Vändra alevikeskuse avaliku ruumi arhitektuurivõistlus

ARHITEKTUURI-
VÕISTLUSE
TUTVUSTUS JA
PARIMAD TÖÖD

12 / 2023

ASENDIPLAAN JA
AKTIIVSUSKOHAD

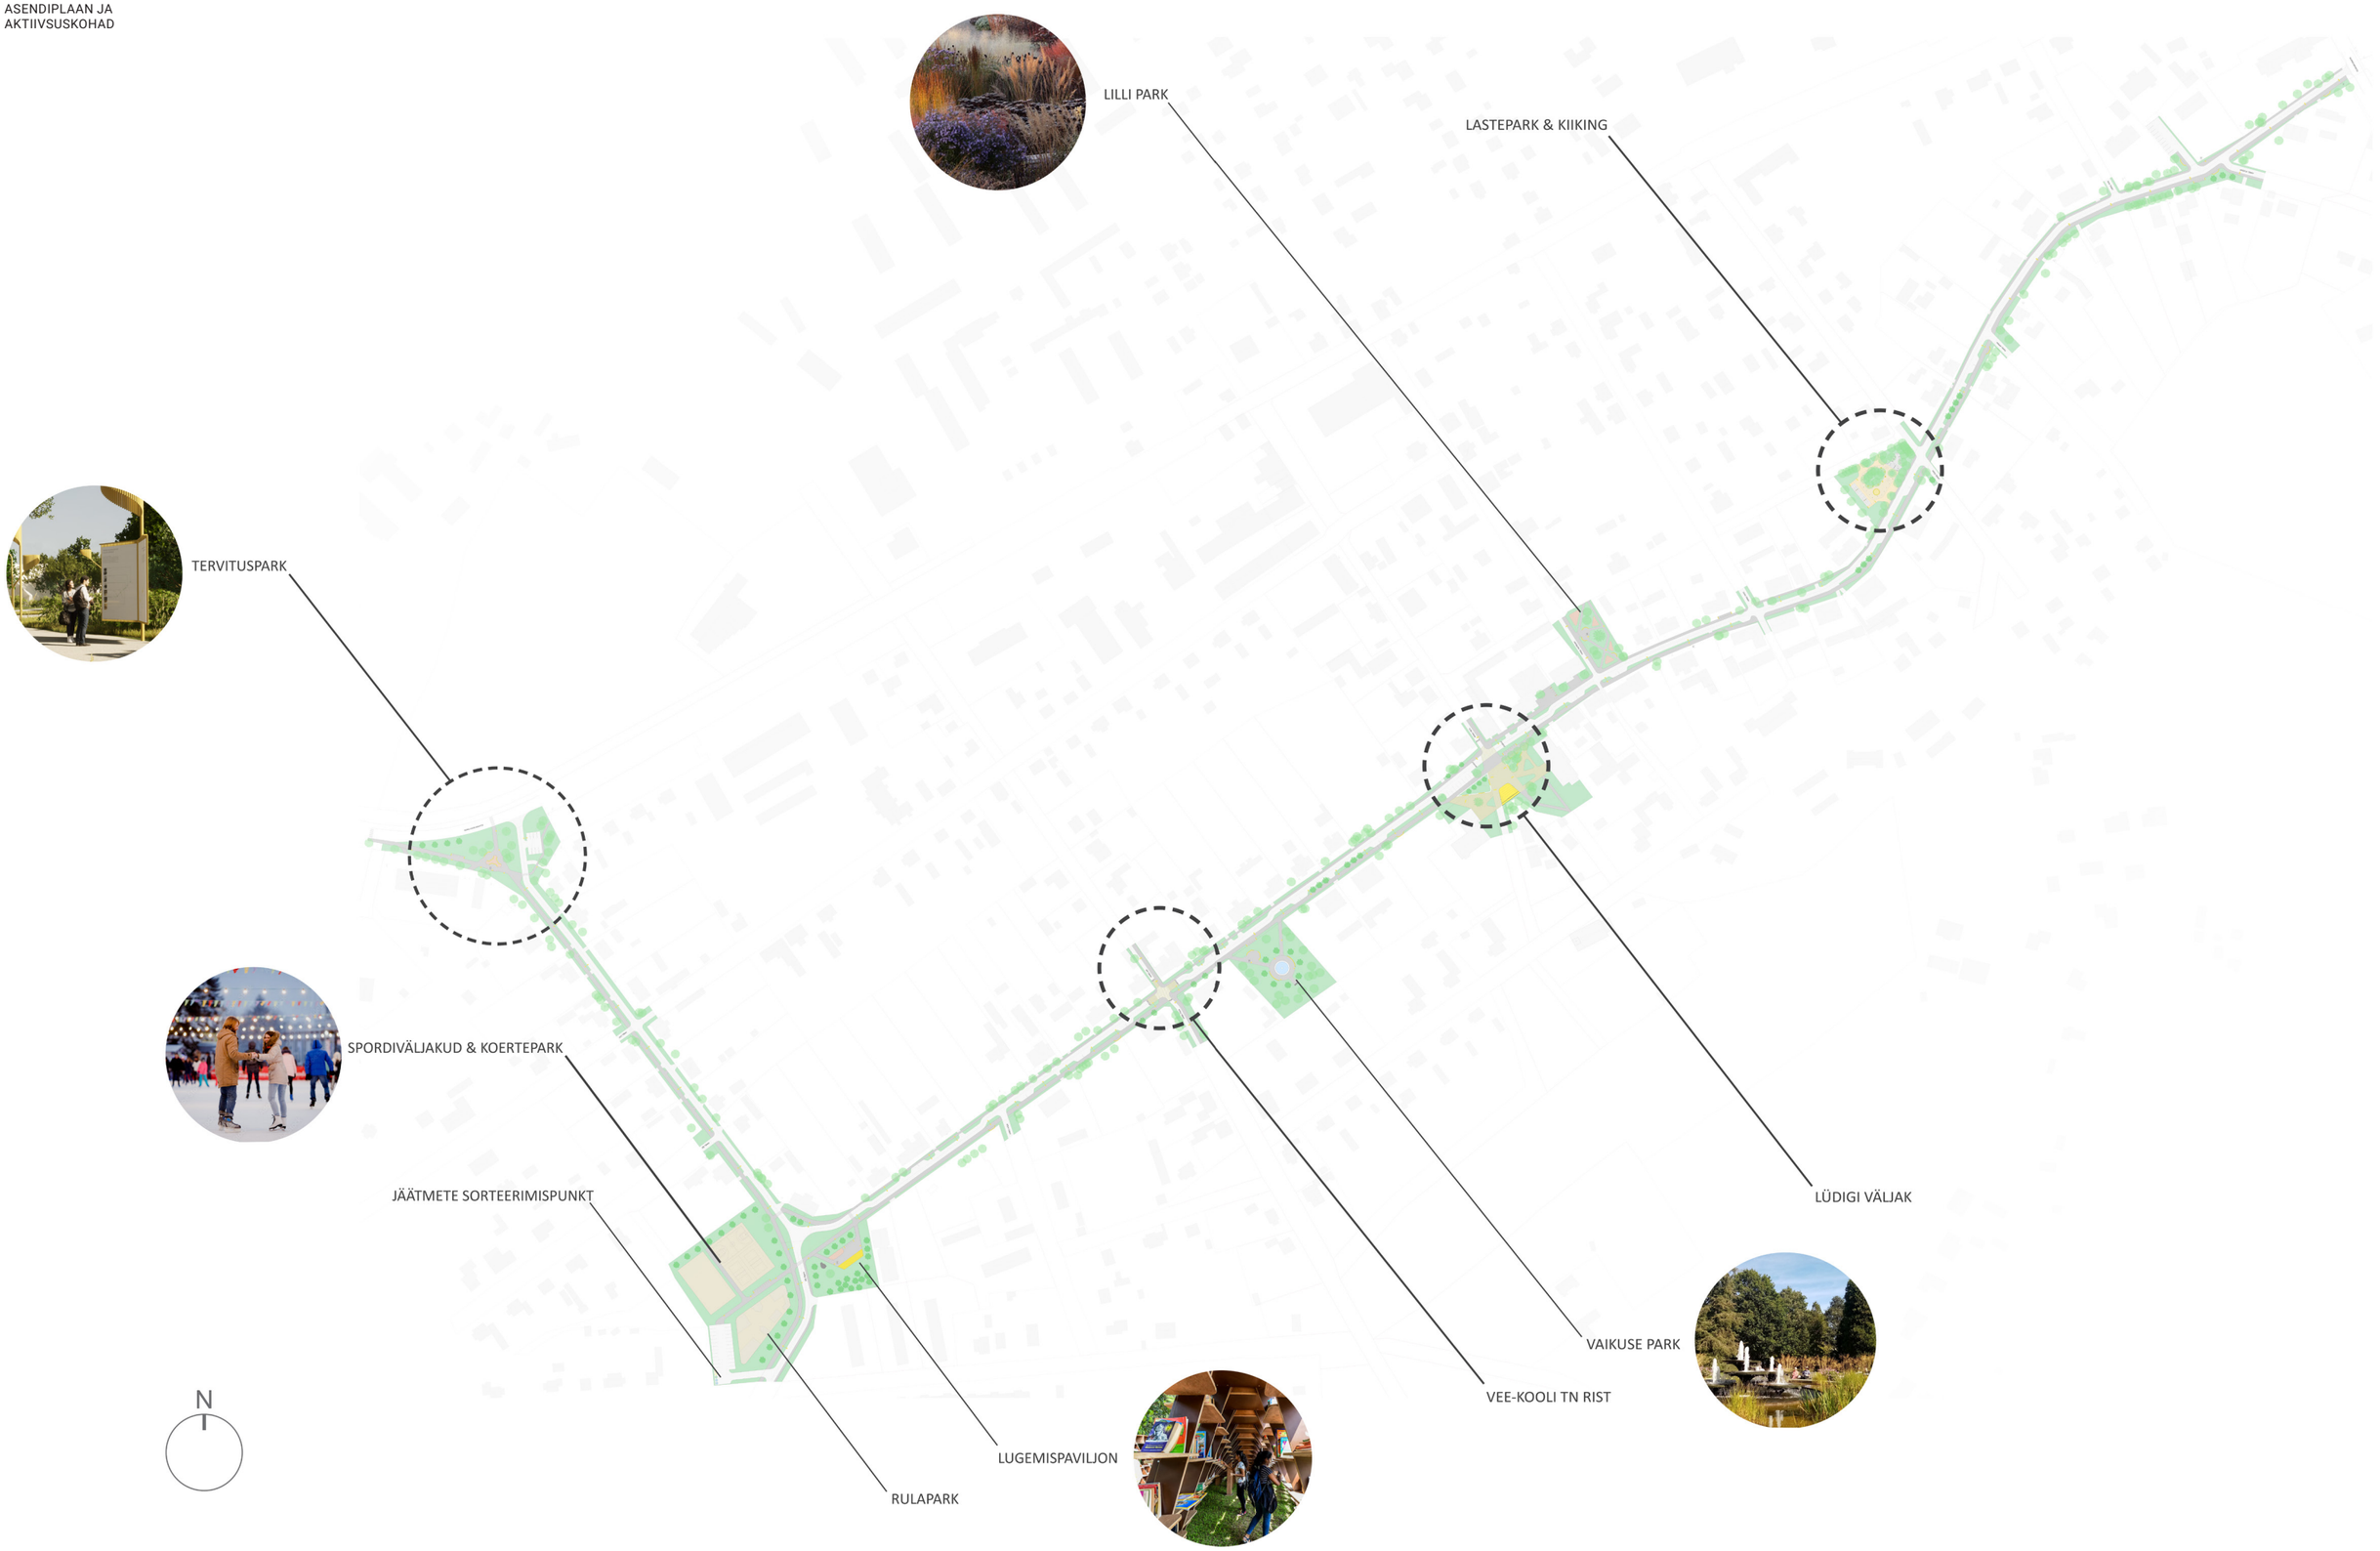
- Žürii hinnangul on tegemist julge, eristuva lahendusega. Valgustite ja väikevormide esteetika ning kollase värvi domineerimine mõjuvad üllatavalt ja jõuliselt, luues lihtsa võttega kogu tänavale ühtse identiteedi ja olles nähtavad aastaringselt. Samas on need elemendid osade žüriiliikmete arvates liiga totaalsed ja ühemotiivilised, nendega peaks edasi töötama. Autorid on oma töö sidunud Vändras kunagi elanud tuntud inimestega (nt Lüdig, Koidula, Suburg, Kangert, Taaramäe). Pakutud lahendus toob värskust ja sobitub pildiliselt Vändra keskkonda.

- Väljakuala on mõnusalt liigendatud, tekitatud on inimmõõtmeline ning väikeasulale sobiliku suurusega ruum. Keskplatsile (Lüdigi väljak) ehitise kavandamine on hea mõte ja paviljoni asukoht sobiv. Kuid täpsemalt tuleks mõtestada ehitise funktsioonid ja platsil toimuvad tegevused. On see välitribüün, lava esinejatele või kogunemispaik noortele? Kas selle sidumine WC-ga on vajalik? Kui trepistikule on plaanis luua heliinstallatsioon, tuleb arvestada ka sellega, et näiteks vaegliikujad trepist üles ei pääse.

- Küsimusi tekitab suur varikatus lastepargis. See näeb efektne välja, kuid tuleks välja pakutud saleda ja õhulise kuju saavutamiseks ehitada ilmselt terasest, sh katus paksust lehtmetallist, mis muudaks selle rajamise väga kalliks. Teisalt on tegemist varjulise pargialaga - kas suur varjualune antud kontekstis on mõistlik investeering? Tuleks mõelda ka edaspidise hoolduse peale (lehed, lumi, roostetõrje ja värvimine). Varikatus võiks realiseeruda väiksemas mahus või mitmes kohas ja olla teisaldatav (näiteks purjeriidest). Varikatusega võiks igal juhul tegeleda hilisemas etapis, esialgu on olulisem väljaku väljaehitamine.

- Kiikingu kiikede asukoht on ebasobiv, ohtlikult lähedal lastepargile ning tuleks kindlasti muuta.
- Kooli ristmiku lahendus on hästi tehtud, kohe on aru saada, et siin asub kool. Sümpaatne on liikluse aeglustamine. See on üks väheseid töid, kus on nii põhjalikult tegeletud erinevate liikluse rahustamise võtetega. Kuid kas kõiki võtteid on vaja korraga kasutada, kas siin ikka on nii suur liiklus? Üks eesmärke on ju saada tänavale külastajaid juurde.

- Tervituspark tänava alguses on tore ja suunab ka võõraid huvituma, kuhu see suund viib. Sellele järgnev kolme pargiga tähistatud Vana tänava pööre (koertepark, spordiväljakud, rulapark) ei vasta võistlusülesandele. Kahjuks Viljandi poolt tulijad kihutavad ikka Vana tänava otsast mööda - see koht on enamikel võistlustöödel ära unustatud. Rohu tänavat, mis viib kirikuni, ei saa kinni panna.

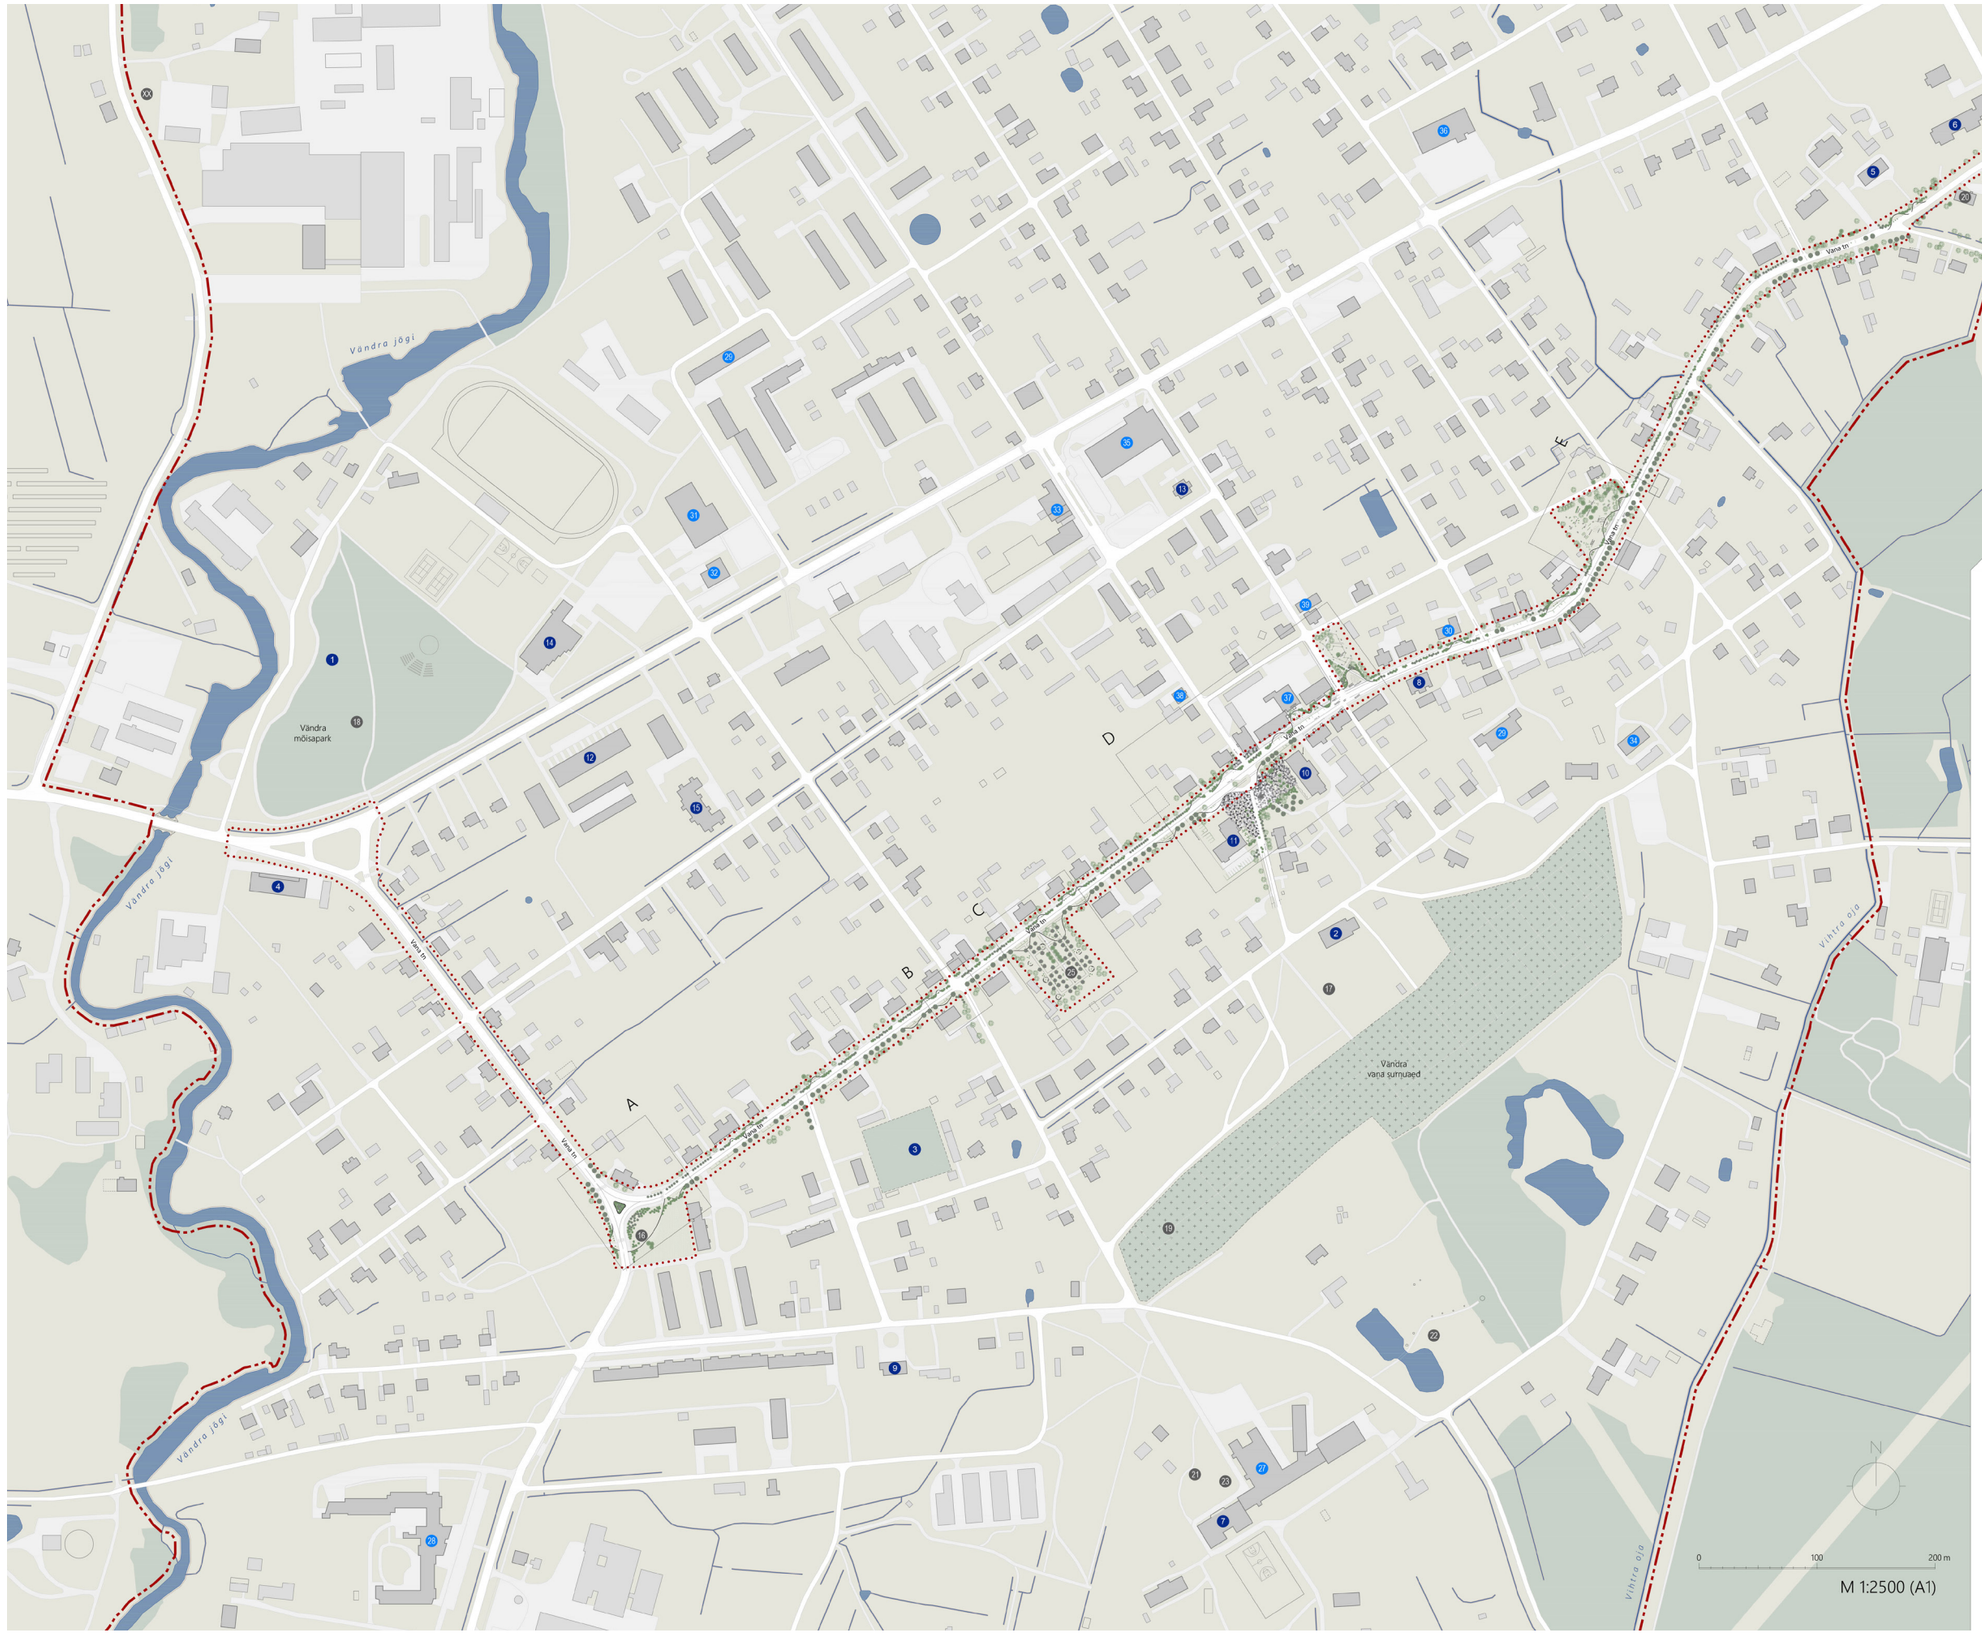
- Žürii hinnangul on see üks võistluse tugevamatest töödest. Autorite lähenemine on julge, samas ka säästlik ja mõistlik, üldmulje tööst värske ja huvitav – just seda ootakski ühelt arhitektuurivõistluselt, et ei pakutaks ainult tavalisi ja turvalisi lahendusi.

- Kui mitmes teises võistlustöös on tuletõrjemaja kas üldse maha tõmmatud või selle asemele pakutud täiesti uus hoone, siis siin on autorid olemasoleva hoone oma lahendusse kaasanud ning sellele uusi funktsioone leidnud. Välja on töötatud erinevad stsenaariumid väikese väljaku osas, vastavalt sellele, kas tuletõrjemaja ja endise haigla kinnistute omanikud on koostööst huvitatud või mitte. Väljakuala saab paindlikult kohandada neid krunte sellesse kas kaasates või välja jättes.

- Võngete teema on ideena tore, kuid pakutud kujul võivad need reaalsuses mõjuda võõralt. Tänavamuuseumi kontseptsioon on eelkõige suunatud külastajatele, mitte kohalikele. Võnke-element ruumi sidujana toimiks muidu hästi, kuid ei sobitu väga kohaliku kontekstiga. Võnkega oleks võinud rohkem edasi minna, tuues seda ka pargiteedesse, haljastuslahendusse jne.

- Töö põhirõhk on väljakuäärsel endisel tuletõrjehoonel, kuid oleks tahtnud näha sama tundlikku käsitlust ka tänava lahenduses, mis oli tegelikult võistluse peafookus. Väljaku sillutamiseks on kasutatud suuremõõtmelist kivi ja väljakuruum ei mõju seetõttu meeldivalt.

- Tore, et autorid on mõelnud sellisele tõmbenumbrile nagu Vändra Tõnn – niisugused objektid lisavad atraktiivsust ja tekitavad turistis soovi autost välja tulla. Sarnaseid fotode tegemise kohti on siin peatänaval veel. Kuid Vändra Tõnni skulptuuri asukohta oleks võinud rohkem läbi mõelda, koos taustsüsteemiga moodustavad nad praegu üsna ebaleva koosluse. Kui Lastepargis tahetakse puud säilitada, siis pakutud ulatuses tasapindasid ja kattega alasid seal teha ei saa.

- Miinusena toob žürii välja, et vaatamata julgele lähenemisele ja mitmetele toredatele ideedele (mh näiteks viide kurttummade kooli hoonele ja nende sümbolite kasutamisele) ei ole need piisaval määral tänavaruumis lahendatud, et tekiks terviklik, eristuv pilt. Ja kuigi tuletõrjemaja kordategemine ning torniga kõrgusesse minek on head mõtted, pole juurdeehituse arhitektuurilahendus osade žüriiliikmete arvates õnnestunud. Ja valguslahenduste kujundus on ebaõnnestunud.

- Lahendamata on see, kuidas inimesed üldse Vana tänava üles leiavad, ehk siis harutänavate ja Vana tänava alguse ning lõpu suunavad ideed on puudu.

KESKVÄLJAK JA
TÄNAVALÕIKED

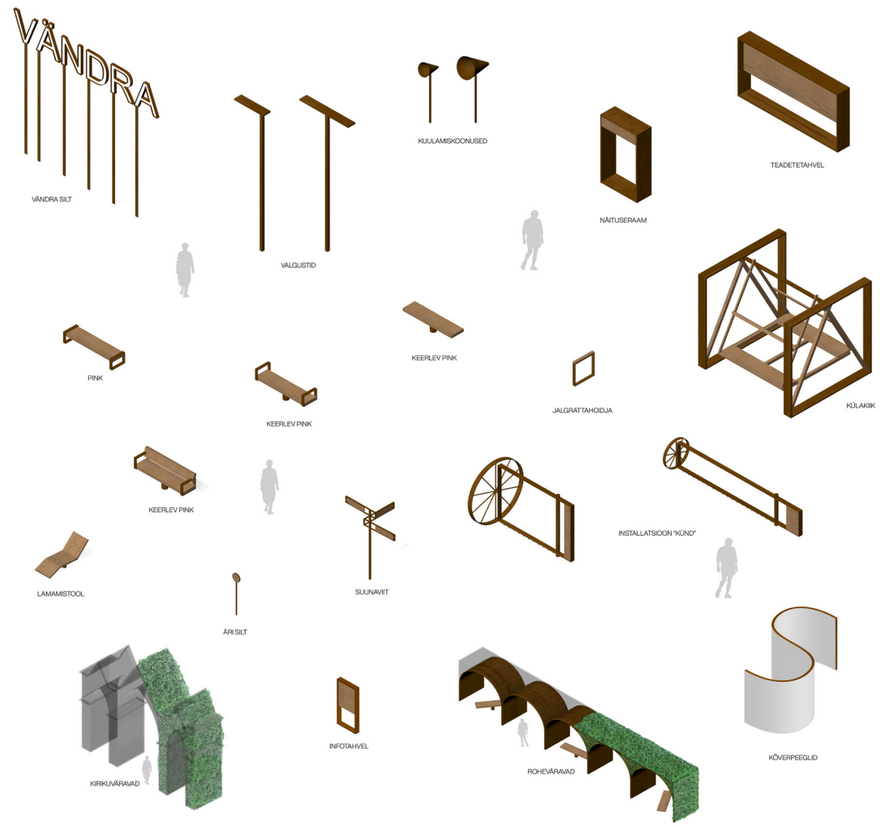
- Žürii hinnangul arvestab töö kohaliku kontekstiga ja autorid on pakkunud mitmeid uudseid lahendusi, mis on paindlikud ja hästi kohandatavad.
- Keskväljakule on rajatud multifunktsionaalne turupaviljon, kuid selle arhitektuurikeel ei ole kõige õnnestunum ja vajaks edasiarendamist. Pigem meenutab see bussiootepaviljoni. Tuletõrjehoone on kavas rekonstrueerida või taastada koopiana, haiglahoone võiks toimida erinevate ürituste asukohana.
- Uus lastepark akveduktilaadse terasvõrgust kaaristuga mõjub huvitavalt. Töös on teisigi toredaid installatsioone ning väikevormide idee ja disain on läbimõeldud.
- Pargialade lahendus võiks olla orgaanilisem.
- Tänavaruum on hästi lahendatud, kõigile on piisavalt ruumi ning katendid sobivalt valitud.
- Valguslahendus on hea.

TÄNAVALÕIKED

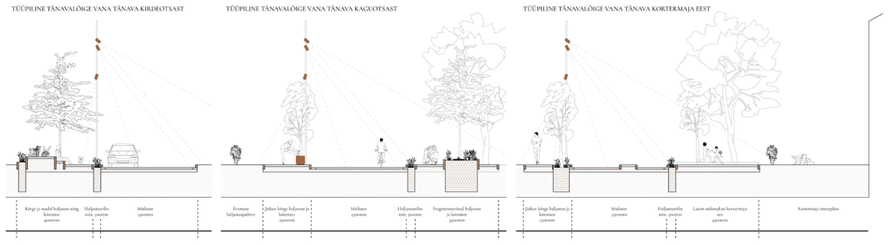
- Žürii hinnangul on see tänavaruumi mõistes üks tugevamaid töid ja seda kogu tänava lõikes. Sümpaatne on just see, et autorid on pööranud tähelepanu tervele tänavale kogu selle ulatuses, mitte ainult n-ö peatumiskohtadele. Üks väheseid töid, kus on laiemalt käsitletud seotust kontaktvööndiga. Lisaks on tunnetatud ka kohalikku teenusemaastikku ning kasutuseta seisvatele hoonetele on pakutud tõsiseltvõetavaid funktsioone.

- Autorid on lähtunud liikluse aeglustamisest Vanal tänaval, laste turvalisuse teema on siin oluline. Vee ja Kooli tänavate ristumiskoha lahendus on hea.

- Kõhklusi tekitab turuhoone asetamine tuletõrjemaja ette, jääb arusaamatuks, miks on nii tehtud. Turuhoone arhitektuur on rabe, see mõjub võõralt ja veidi tuimalt, ei seostu ümbritsevaga ning varjab vana hoone. Samas idee tuua turg platsile on hea, see tooks sinna igapäevaselt külastajaid. Endise tuletõrjehoone muutmise ideed on kahetised - ühest küljest positiivsed, teisest aga liiga sõltuvad omaniku tegevusest. Eraomanikule ei saa jätta nii suurt otsustavat rolli kogu lahenduse õnnestumisel.

- Valgustuse lahendused on huvitavad. Linnamööbli disain usutav ja õnnestunud.
- Töö visuaalid on kaunid ja esmapilgul väga veenvad. Lähemal vaatlusel mõjuvad need hipsterlikult, mis sobiks hästi näiteks Kalamajas, kuid Vändra jaoks mitte nii väga. Samuti on putukapark / putukahotell teemaks pigem suures linnas kui alevikus. Vändras on rohelus-elurikkus juba olemas, seda ei pea tehislikult juurde tekitama.

- Laste- ja noortepark võiksid pakkuda rohkem tegevusvõimalusi. Aeglustussaared Vanal tänaval võivad väljapakutud kujul olla liiklejaile ohtlikud ja teeäärne haljastus kõrrelistega on osade žüriiliikmete meelest küsitav, sest ei tundu tänavahooldusmasinatele vastu pidavat. Kõik žüriiliikmed sellega aga ei nõustu, tuues näiteks Roosi tänava ja Veski tänava Tartus. Õige taimevaliku korral toimib niisugune kitsaste alade haljastamine hästi - rohttaimestiku puhmad sõidutee ääres püüavad kinni autorataste alt lenduvad pritsmed, samas parandavad need tänava mikrokliimat ning on positiivse visuaalse mõjuga.

- Kokkuvõttes leitakse siiski, et lahendus on nii haljastuse kui ka hoonete seisukohalt hooldusmahukas.
